WEBGATE 社製 HD-TVI DVR 「HAC シリーズ」 仕様変更について

WEBGATE 社製 HD-TVI DVR 「HAC シリーズ」 全機種

品番 : HAC430F、HAC830F、HAC1630F

2-1. フロントパネル、寸法、重量

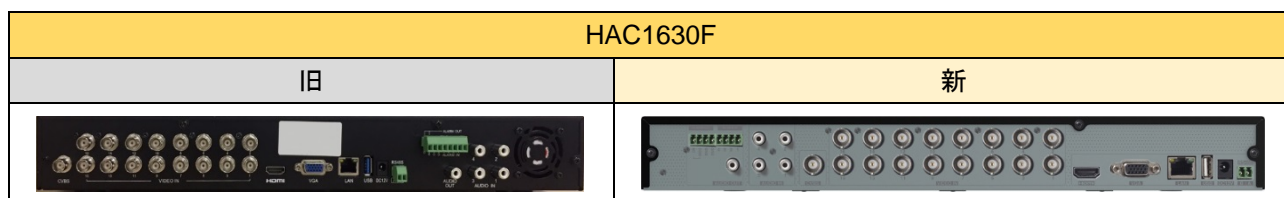
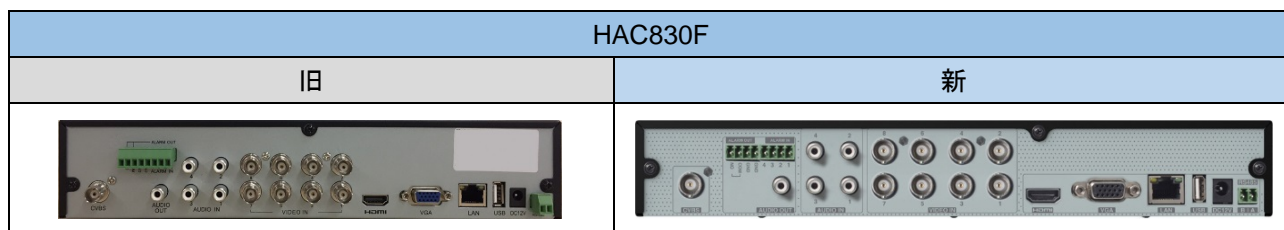
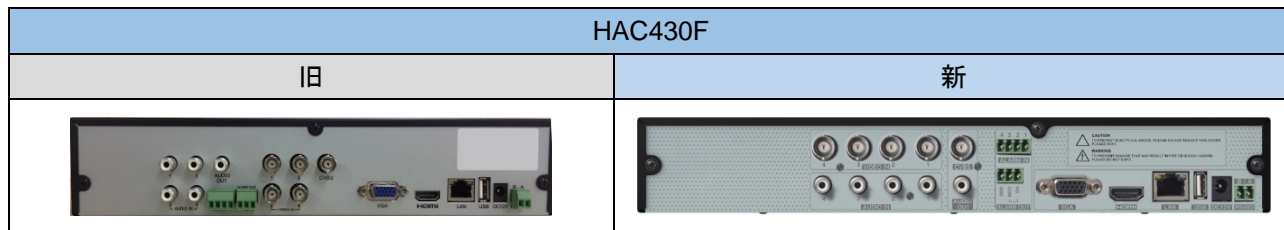
| | | HAC430F / HAC830F | |
| | | 旧 | 新 |
| 寸法 | 300×270×58mm | 300× 247.8 ×45mm | |
| 重量 | 1.3kg ※HDD を除く | 1.12kg (HAC430F)、 1.16kg (HAC830F) ※HDD を除く | |

| | | HAC1630F | |
| | | 旧 | 新 |
| 寸法 | 430×300×55mm | 380 × 267.8 ×45mm | |
| 重量 | 2.35kg ※HDD を除く | 1.66kg ※HDD を除く | |

2-2. 背面

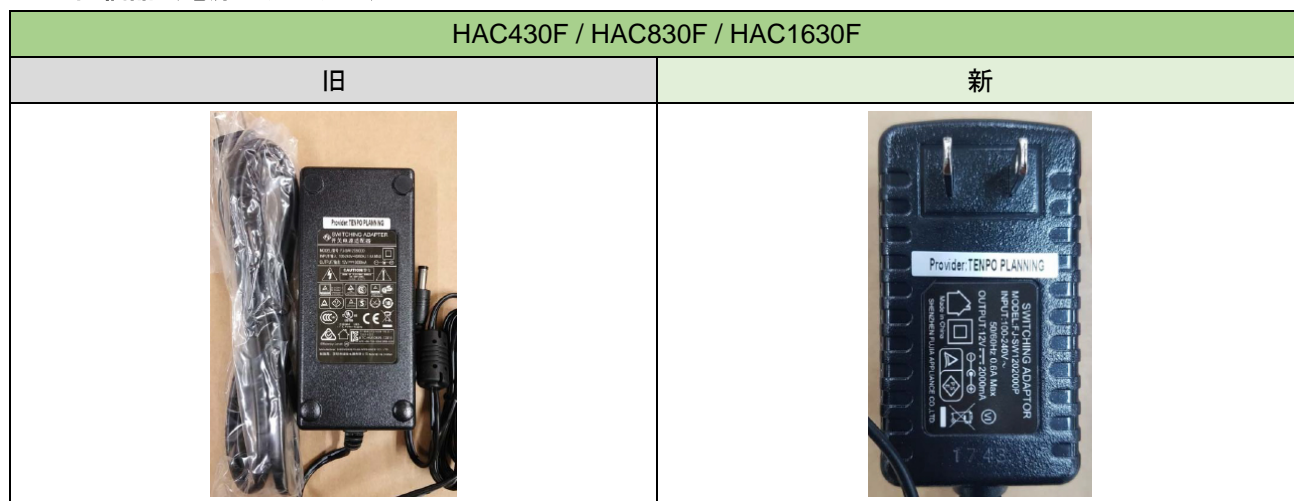
2-3. 同梱品 (電源アダプター)
